Глобальные технические правила № 9

(безопасность пешеходов) – Предложение по поправке 2

Предложение по поправке 2 к глобальным техническим правилам № 9 (безопасность пешеходов)

Представлено экспертом от Европейской комиссии*

"Рис. 6А

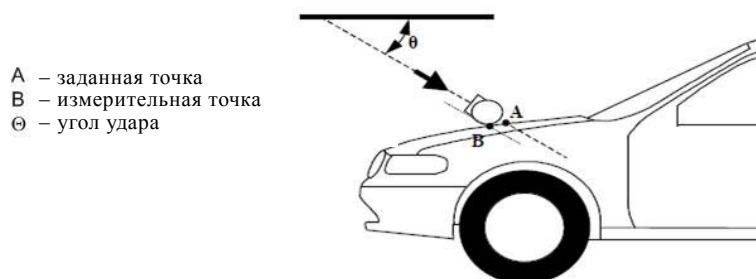
Включить следующие новые рисунки 6А–6С:

Измерительная и заданная точки в вертикальной продольной плоскости, проходящей через центр ударного элемента (см. пункты 3.30.1 и 3.25)²

² *Примечание:* с учетом пространственных геометрических характеристик верхней части капота первая точка контакта С в большинстве случаев не находится в той же вертикальной продольной или поперечной плоскости, что и измерительная точка В.

- "3.25 **"Заданная точка"** означает точку пересечения проекции продольной оси модели головы с передней поверхностью транспортного средства (см. пункт А на рис. 6А)".

- 3.30.1** **"Измерительная точка"** для испытания модели головы означает точку на внешней поверхности транспортного средства, которая отобрана для проведения испытаний. Центральная ось ударного элемента и измерительная точка находятся в плоскости, параллельной вертикальной продольной средней плоскости транспортного средства (см. рис. 6А). Измерительная точка находится в [двухмерной] плоскости, параллельной вертикальной продольной средней плоскости транспортного средства, в том месте, где соприкасаются поперечные сечения модели головы и испытываемой зоны верхней части капота. Первая точка контакта может отличаться от измерительной точки в зависимости от трехмерной геометрической формы верхней части капота (см. рис. 6В).

Рис. 6В

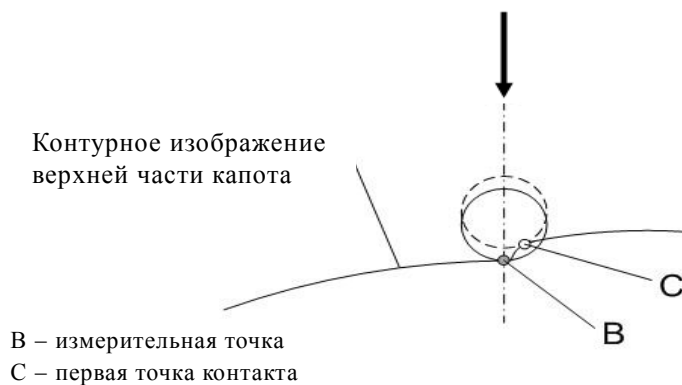
Измерительная и первая точка контакта (см. пункты 3.30.1 и 3.19)²
(схематическое изображение передней части)

- "3.19 **"Первая точка удара контакта"** означает точку на транспортном средстве, где происходит первоначальный контакт испытательного ударного элемента. Близость этой точки к заданной точке зависит как от угла, под которым происходит движение испытательного ударного элемента, так и от контура поверхности транспортного средства (см. пункт C В на рис. 6В и рис. 6С)".

"Рис. 11

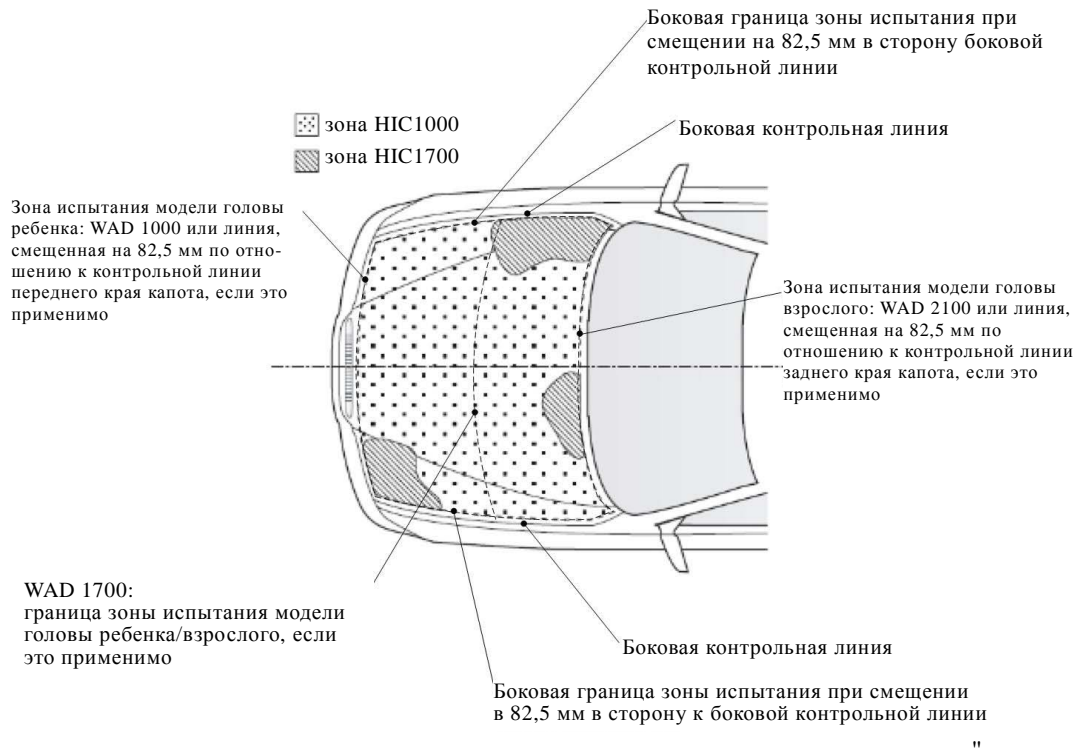
Рис. 11 (прежний) исключить.

Включить следующий новый рис. 11:

Пример маркировки зоны НИС1000 и зоны НИС1700

"5.2.4.1 Изготовитель определяет **зону испытания** ~~зоны наверху~~ **верхней части** капота, в которых величина НИС не должна превышать 1 000 (зона НИС1000) или 1 700 (зона НИС1700) (см. рис. 11)".
